Avis délibéré de la mission régionale d'autorité environnementale sur le parc photovoltaïque par Valeco sur la commune de Domérat (03)

(2^e avis)

Avis n° 2023-ARA-AP-1577

Figure 1: Implantation du projet photovolataique de 6,01 ha

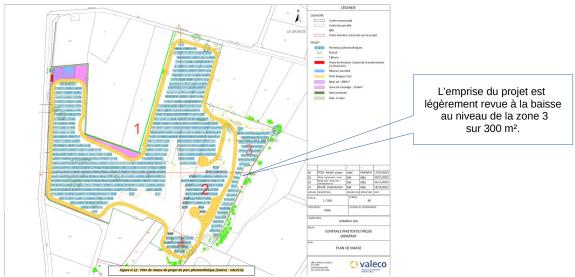
L'emplacement du projet, proche de la Znieff 1 (Landes de Quinssaines) située à 300 m, reste identique par rapport au lieu initial d'implantation mais l'emprise est légèrement revue à la baisse. Un complément aux inventaires réalisés sur le terrain de 2021 et 2022, portant sur les « Chiroptères / Pointage des arbres (gîtes) et vérification de l'état du site (points d'eau) » a été effectué le 22 février 2023. Toutefois, les enjeux sur la biodiversité, minimisés, ne sont pas réévalués (toujours jugés faibles à modérés), le pétitionnaire affirmant que les références et les méthodes choisies sont justes et adaptées.

Concernant les zones humides la référence avancée à plusieurs reprises relative à l'arrêté du 24 juin 2008 n'est pas conforme à la législation en vigueur (au-delà de l'analyse pondérée fournie, concluant à des enjeux globalement modérés). Il convient se référer à la loi du 26 juillet 2019 en

vigueur, amenant à la conclusion que l'un des deux critères (pédologie ou végétation) est suffisant pour la définition et la caractérisation des zones humides. La caractérisation "pro parte" des zones humides⁵ est à compléter et finaliser, les cinq sondages de 25 cm de profondeur paraissent peu représentatifs au regard de l'étendue et de la variété des espaces du site d'implantation.

La nouvelle demande de dérogation des espèces protégées ajoute deux espèces protégées de chiroptères (Barbastelle d'Europe et Pipistrelle commune) en plus des 8 espèces⁶ déjà désignées par la précédente version. Cela démontre la sensibilité et la vulnérabilité des habitats et espèces inféodées au site d'accueil du projet qui a recouvré un état naturel riche à préserver.

S'agissant des incidences résiduelles sur les habitats jugées négligeables, le dossier évoque pourtant des impacts de l'ordre de 4,057 ha (panneaux photovoltaïques), 0,762 ha (pistes), 0,165 ha (éléments techniques). La destruction de 270 ml de haies et fourrés et de 270 m² de milieux aquatiques est notamment mentionnée dans les annexes.

Concernant les zones humides présentes sur le site du futur parc, la MRAe constate qu'il manque des précisions sur le diagnostic et leur fonctionnement hydrologique, éléments indispensables pour évaluer les impacts du projet sur les circulations d'eau et les habitats naturels sous influence.

La MRAe recommande:

- de reprendre l'état initial des zones humides et de revoir l'évaluation des impacts résiduels du projet sur les zones humides, après proposition de toute mesure de réduction et de suivi adaptée;
- de prévoir une mesure de compensation relative aux milieux humides réellement impactés par le projet, à même de garantir une équivalence fonctionnelle,
- d'assortir l'ensemble des mesures d'évitement, de réduction et de compensation proposées, d'objectifs de performance vis-à-vis des espèces et des milieux cibles, ainsi que d'indicateurs de suivi pertinents, afin de démontrer l'atteinte d'un impact nul voire d'un gain de biodiversité final.
